DODATEČNÉ INFORMACE č. 1 k zadávací dokumentaci

„Výstavba nové mateřské školy v obci Dlouhá Brtnice“

30	K	R722000001	Vodoměrná šachta betonová pro přípojku DN40 a vodoměr DN 25, samonosná, pro osazení trvale pod úroveň spodní vody.
----	---	------------	--

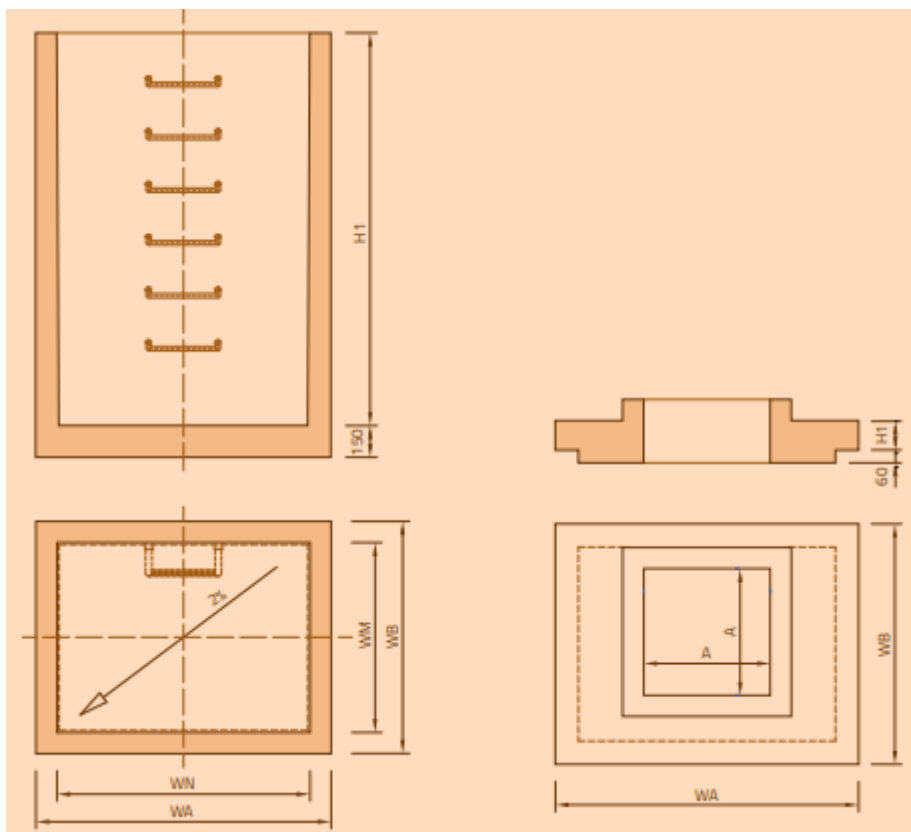
Prosíme o přesnější specifikaci pro ocenění položky:

Vodoměrná šachta s vnitřními rozměry 1 200 x 900 mm a zahrnuje následující prvky: - dno šachty a zákrytovou desku šachty.

Beton pevnostní třídy C 40/50, odolností betonu proti agresivnímu prostředí XF/XC. Vstupní otvor o rozměru 600 x 600 mm.

Ocelová stupadla v šachtě pro servisní přístup. Šachta je dimenzována jako pojízdná a pro osazení do spodní vody.
